**S.S. 131 di "Carlo Felice"**

Risoluzione dei nodi critici - 2° stralcio dal km 108+300 al km 158+000

**RELAZIONE ILLUSTRATIVA DELLE VARIANTI AL PD APPROVATO DAL CIPE**

**LOTTO DI COMPLETAMENTO**

Figura 2 - esempio planimetria di confronto PD/PE

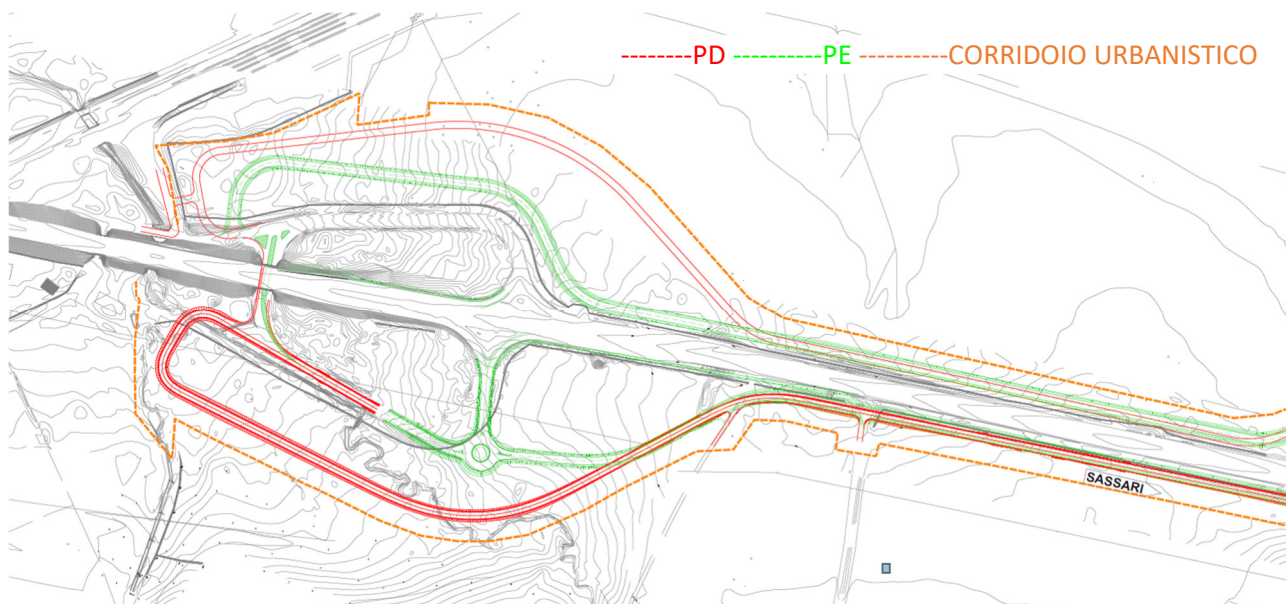
Seguendo l'impostazione sopra esposta, gli elaborati progettuali relativi all'ambito "Verifica di ottemperanza" e denominati "Tavole di confronto fra PD e PE" (Ell. da T00IA00GENPL03 a PL12), sono stati integrati graficizzando l'estensione del corridoio urbanistico, per ciascun intervento in variante, con delle linee arancioni tratteggiate. Nella figura seguente si rappresenta a titolo esemplificativo l'intervento V11 "Svincolo di Campeda".

Figura 3 - stralcio planimetrico modifica progettuale intervento S13 al di fuori delle fasce di rispetto

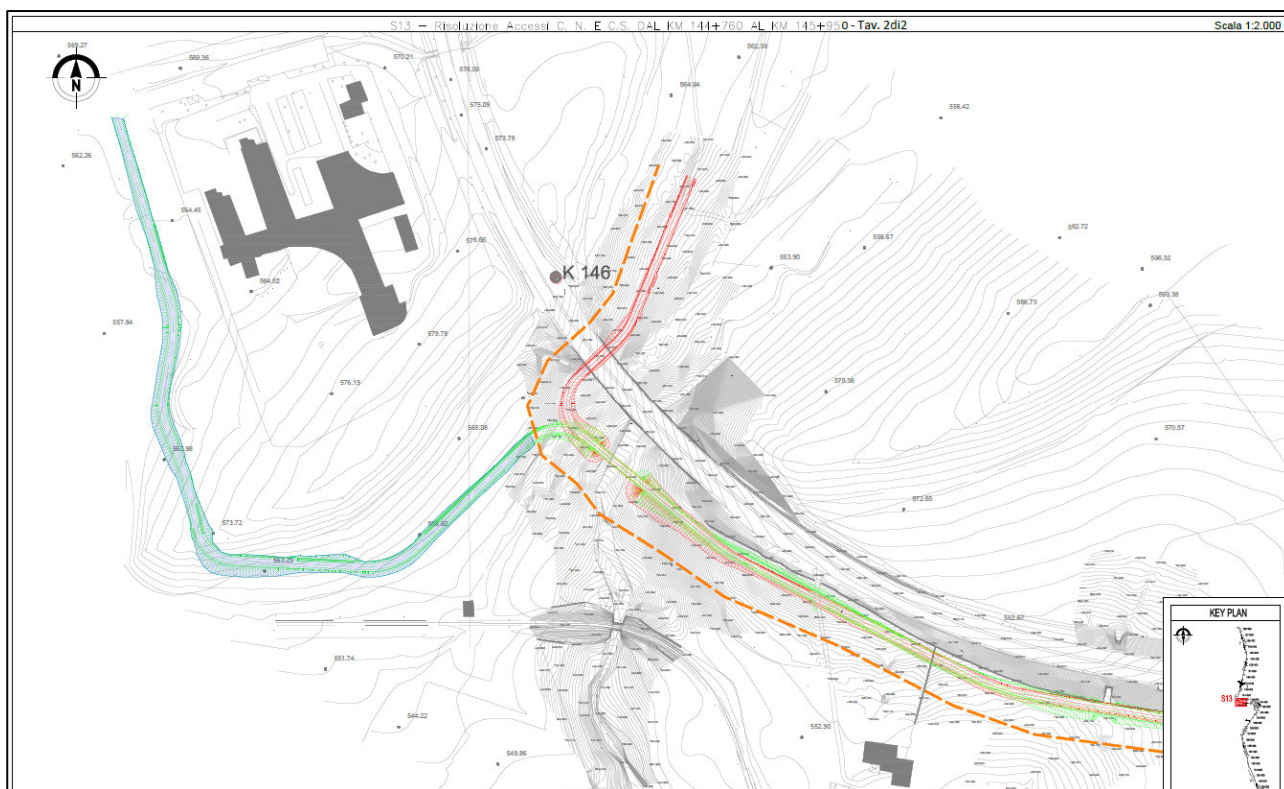
L'approfondimento condotto per tutte le varianti di PE evidenziate dal MITE nel Decreto n.10 del 17/01/2022, ha permesso di evidenziare come tutte le modifiche di PE siano planimetricamente contenute nelle fasce di rispetto. L'unica eccezione è rappresentata dalla variante dell'intervento S13 "Risoluzione Accessi C.N. e C.S. dal KM 144+760 al KM 145+950" (si v. Figura 3), condotta su esplicita richiesta dalla competente Soprintendenza, avvenuta con nota prot. 610 del 18.01.2021, in conseguenza dei ritrovamenti archeologici relativi alla Tomba dei Giganti. Detta variante è stata autorizzata con specifica Conferenza di servizi, la cui determinazione

motivata di chiusura positiva è stata trasmessa agli Enti chiamati ad esprimersi con nota n.26651 del 18.01.2021 e riportata in allegato alla presente trattazione.
